SS 189 e SS 121

ITINERARIO PALERMO - AGRIGENTO

Lavori di ammodernamento del tratto Palermo - Lercara Friddi, lotto funzionale dal km 14,4 (km 0,0 del lotto 2) compreso il tratto di raccordo della rotatoria Bolognetta, al km 48,0 (km 33,6 del lotto 2 - svincolo Manganaro incluso), compresi i raccordi con le attuali S.S. n. 189 e S.S. n. 121

Report riepilogativo delle Modifiche Tecniche inserite in PV1

**MODIFICA TECNICA (OS47)**

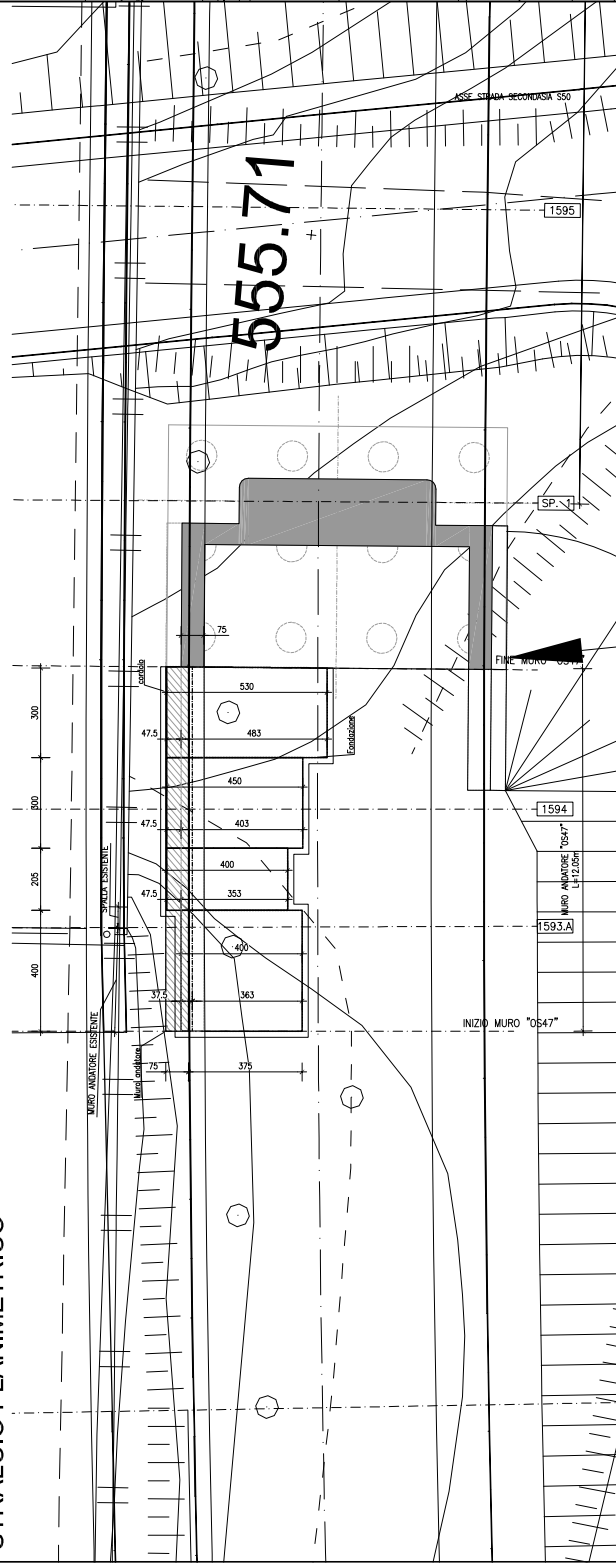
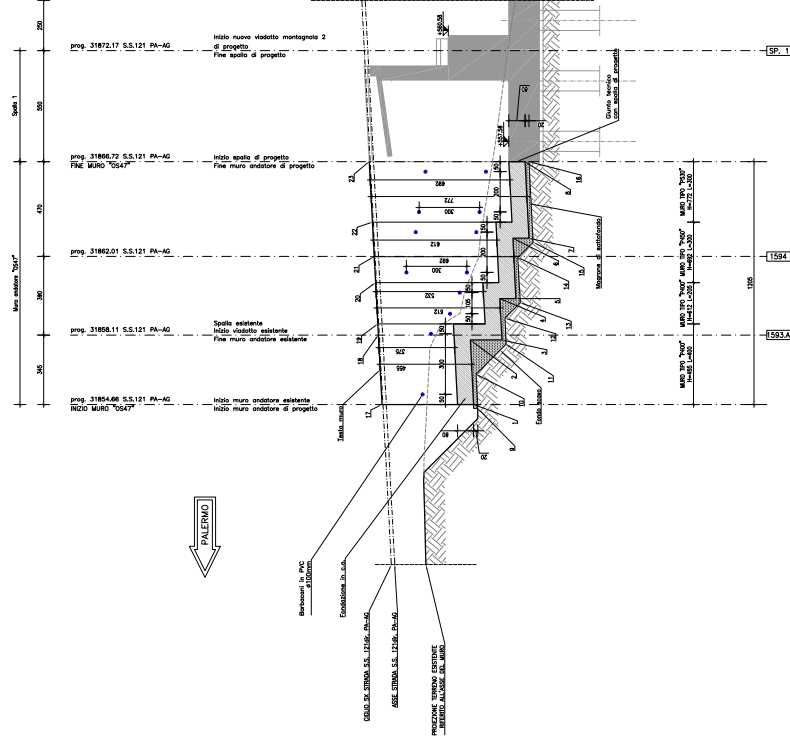
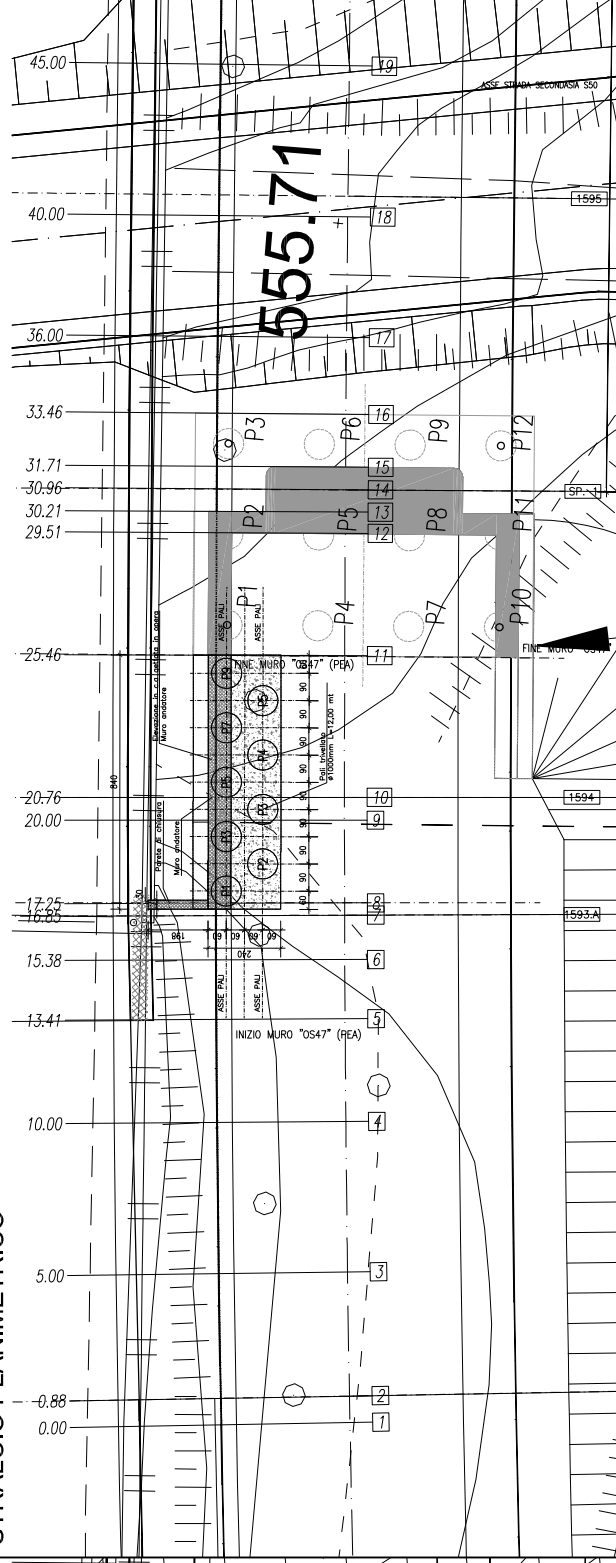
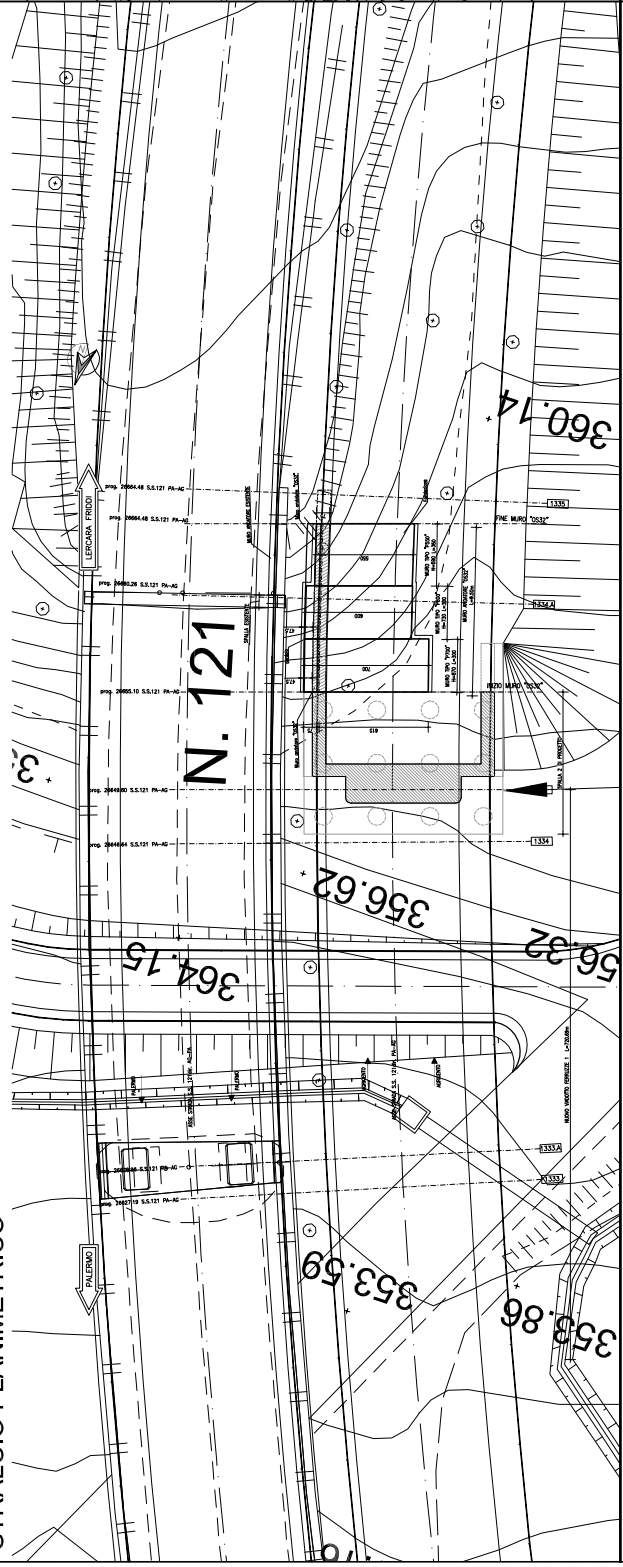
Oggetto della modifica tecnica n. 99 sono state le modifiche costruttive apportate alla geometria delle seguenti opere:

- OS47 - muro andatore della Spalla 1 lato in sinistra del Nuovo Viadotto Montagnola 2, nella tratta compresa fra le progressive 31+854.66 e 31+866.72.
- OS48 - muro andatore della Spalla 2 lato in sinistra del Nuovo Viadotto Montagnola 2, nella tratta compresa fra le progressive 32+107.67 e 32+118.67.
- OS50 - terra armata di prosequio della Spalla 1 lato in sinistra del Nuovo Viadotto Montagnola 1, nella tratta compresa fra le progressive 32+474.41 e 32+519.62.
- OS51 - muro andatore della Spalla 2 lato in sinistra del Nuovo Viadotto Montagnola 1, nella tratta compresa fra le progressive 32+760.64 e 32+773.14.

Le modifiche in argomento si sono rese necessarie in quanto, a seguito di sopralluoghi e sondaggi effettuati, si è potuto constatare come, nelle zone in cui era prevista la realizzazione delle opere in oggetto e nell'intorno delle stesse, fosse riscontrabile un evidente mutamento dello stesso stato dei luoghi, rispetto all'originario scenario investigato durante la fase di redazione del Progetto Esecutivo e sulla base del quale sono state progettate le opere oggetto di revisione. L'aspetto fondamentale, che ha portato alla modifica delle aree in cui insistono le opere, è riconducibile ai dissesti che si sono

Con la modifica proposta si è previsto di adottare una soluzione costruttiva alternativa ai muri in c.a., prevedendo la realizzazione di paratie di pali su cui vengono attestati i muri di sostegno, per il contenimento del rilevato.

L'opera OS50 è stata sviluppata, nell'ambito del Progetto Esecutivo Approvato (PEA), come muro in terra armata. Per omogeneità di intervento con le opere di cui sopra, ed avendo in fase di cantiere riscontrato problematiche analoghe agli altri muri andatori, anche per l'opera in esame è stata adottata la soluzione costruttiva di muro di sostegno su palificata.

MODIFICA TECNICA

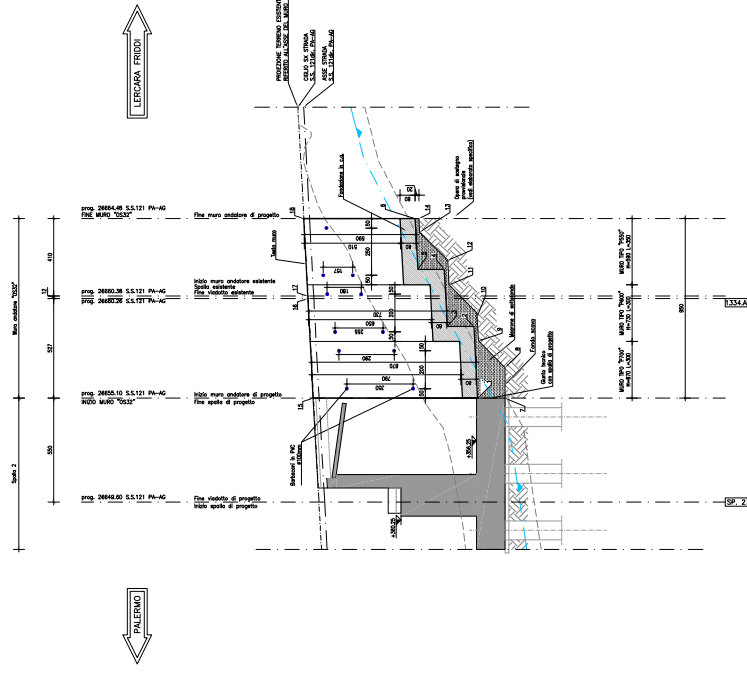
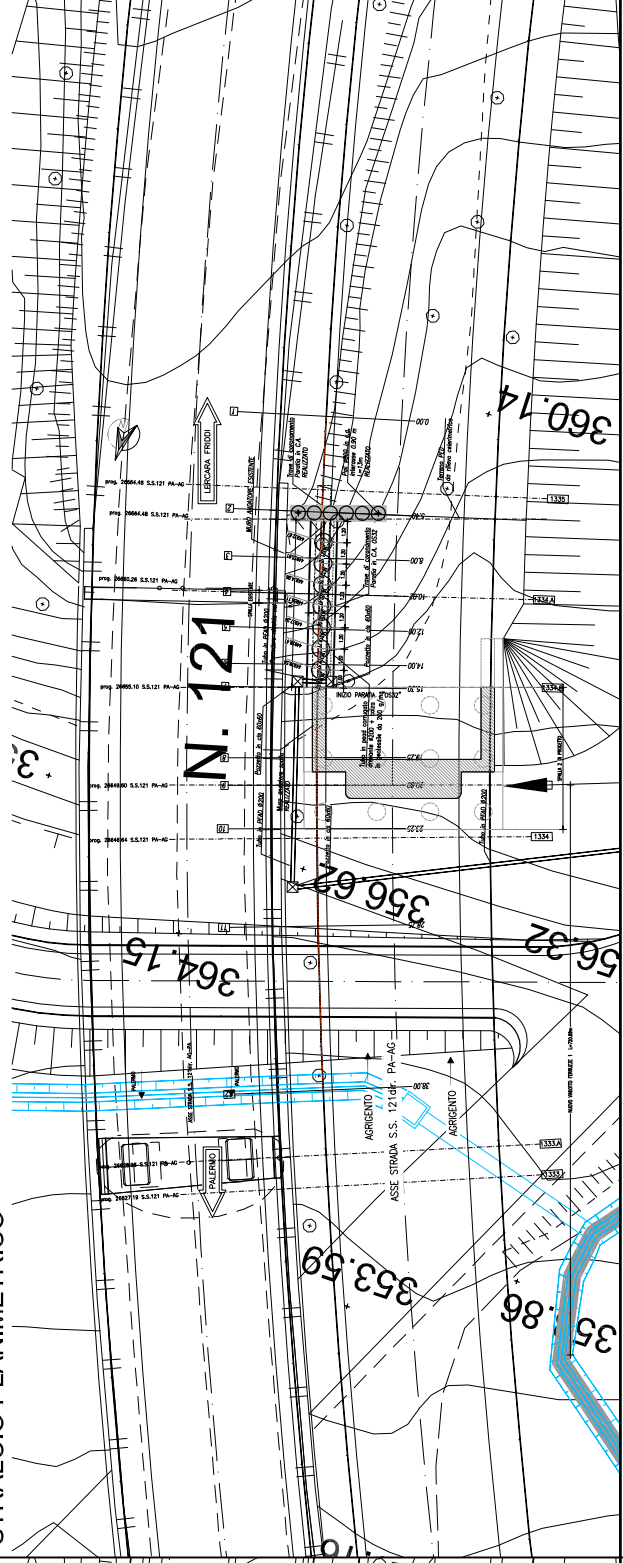
OGGETTO: La modifica tecnica n. 150 ha come oggetto le modifiche apportate al muro andatore della Spalla 2 del nuovo Viadotto Ferruzze (OS32). Le modifiche scaturiscono a seguito di sopralluoghi nella zona interessata, che hanno portato alla luce un mutamento dello stato dei luoghi rispetto all'originario scenario riscontrato in fase di redazione del Progetto Esecutivo.

Nel Progetto Esecutivo, l'opera in argomento, è costituita da un muro di sostegno in c.a., in prosecuzione della Spalla 2 del nuovo Viadotto Ferruzze, con fondazione diretta gradonata verso l'alto. La modifica tecnica in parola prevede, di contro, che l'OS32 sia costituita da una paratia di pali di diametro 800 mm e lunghezza 12 m, con muro in c.a. di altezza 4,70 m, direttamente attestato sul cordolo di testa della palificata, avente funzione di contenimento del rilevato stradale della nuova carreggiata in progetto.
